Masterneuerung und Neubeseilung

110-kV-Leitung Oberwald - Söllingen, LA 1020

Lageplan

1. Planänderung - Deckblatt Blatt 3a

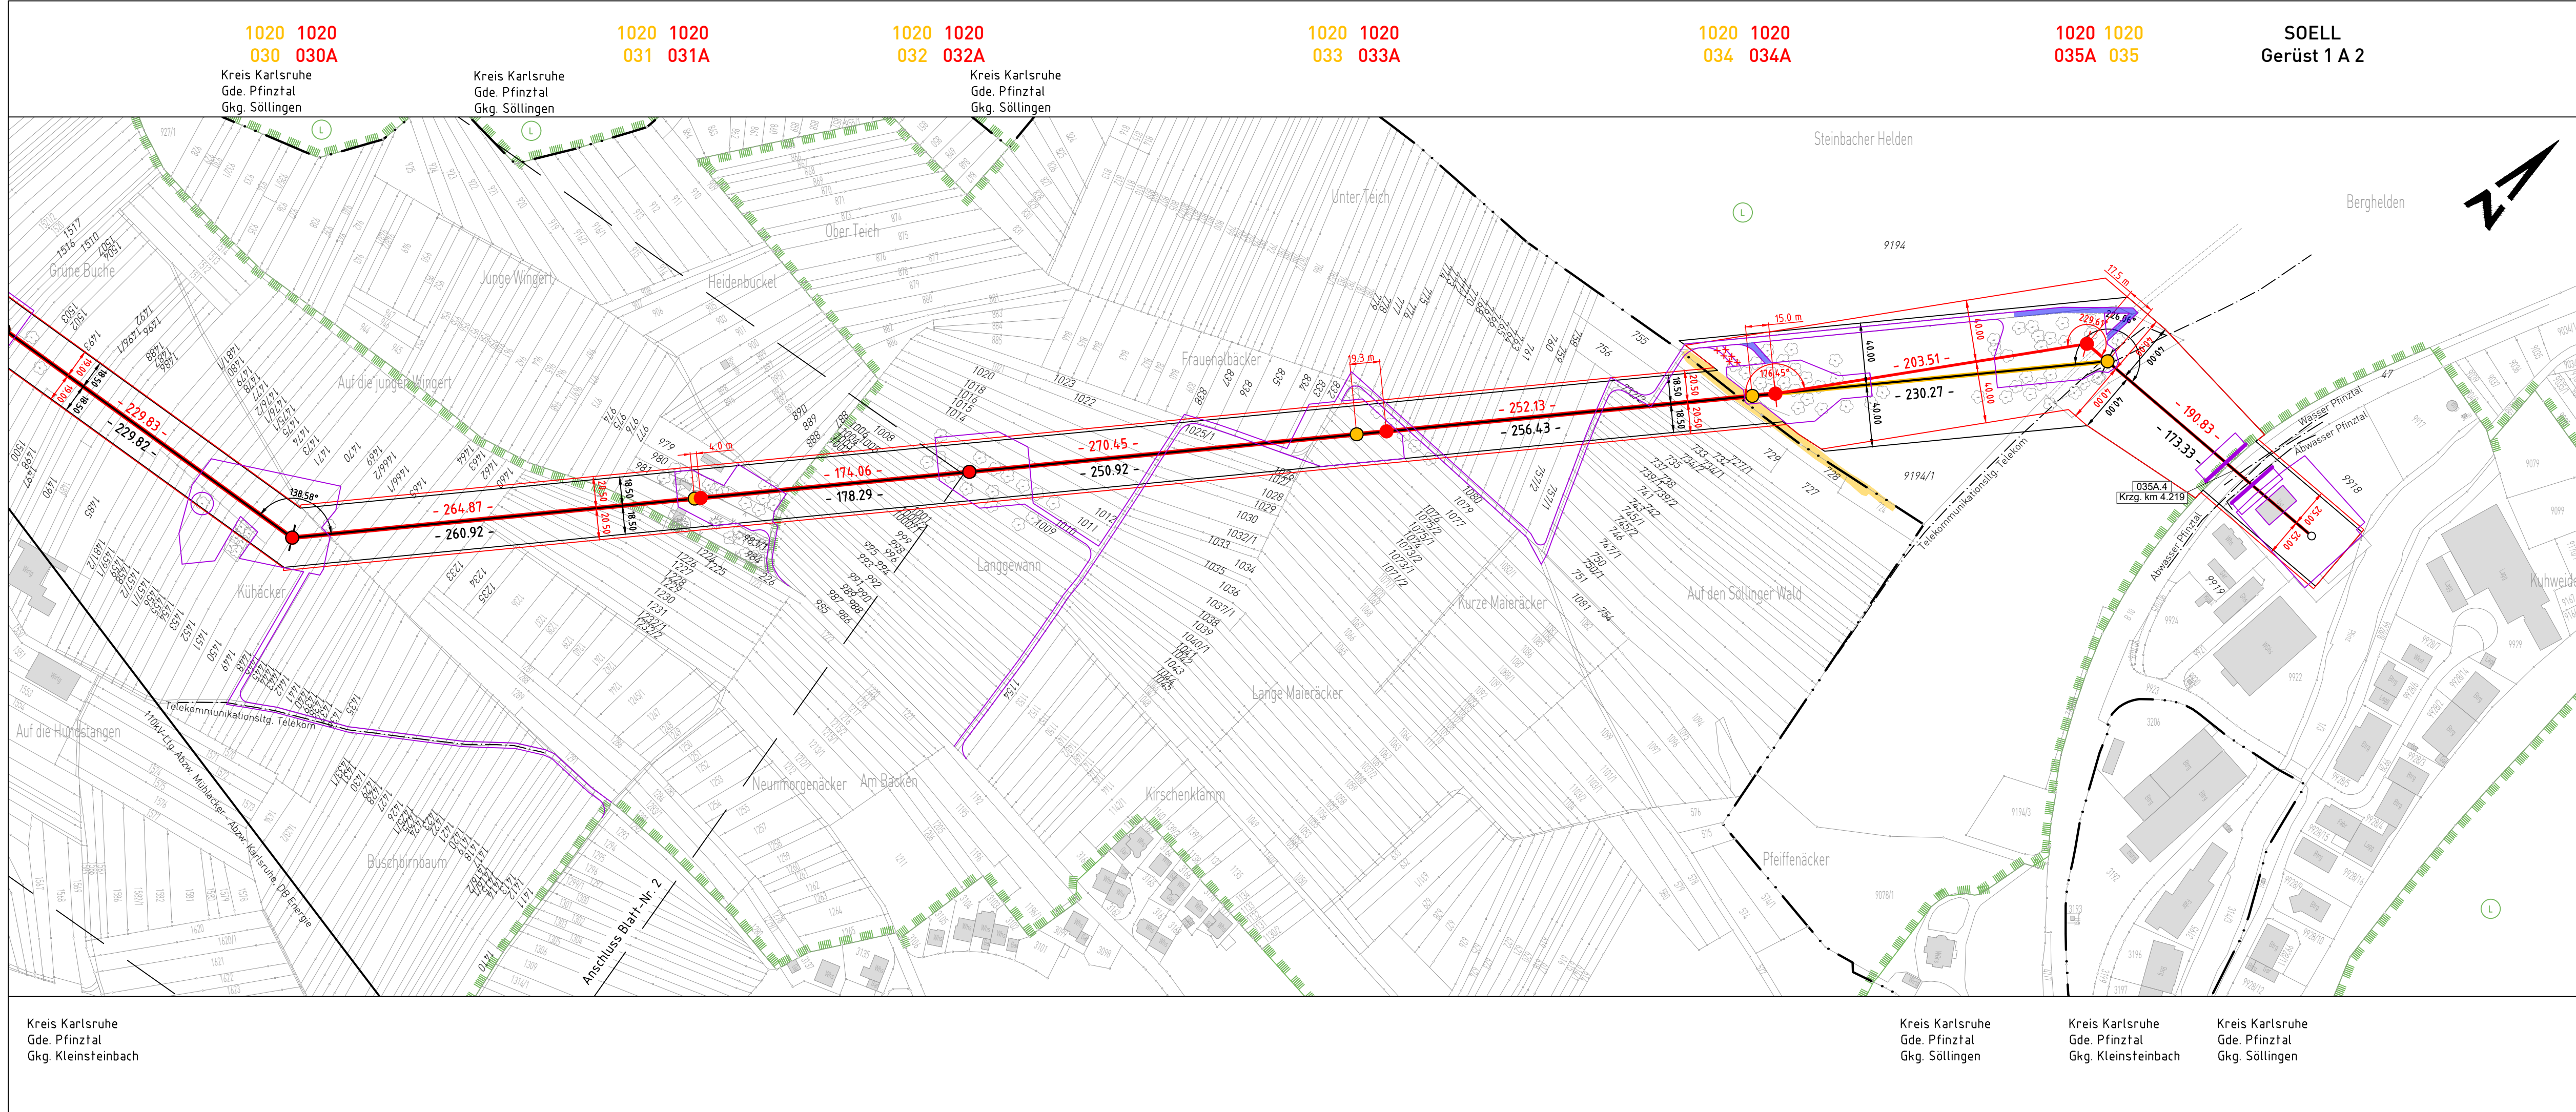
c					
b					
a	08.12.2021	Anpassung Zuwegung M034 und M035	css/cteam	nme/cteam	
Index	Datum	Änderung	Bearb./Fa	Geprüft/Fa	Freigabe
<div><div>Im Stocken 6 88444 Ummendorf Fon +49 7351 44098-0 Fax +49 7351 44098-99 info@cteam.de www.cteam.de</div><div></div></div>			<div><div>Netze BW GmbH Schelmenwasenstraße 15 70567 Stuttgart</div></div>		
Bearbeitet	Datum	Name	Ersetzt durch	Maßstab	1 : 2.500
Geprüft	24.04.2018	Mehlich			
Freigabe	06.12.2019	Serrano	Ersatz von	Einheit	Meter
Zeichnungs-Nr.	3		Planindex	1020_G_LP_M030A-SOELL	Blatt-Nr. 3 von 3
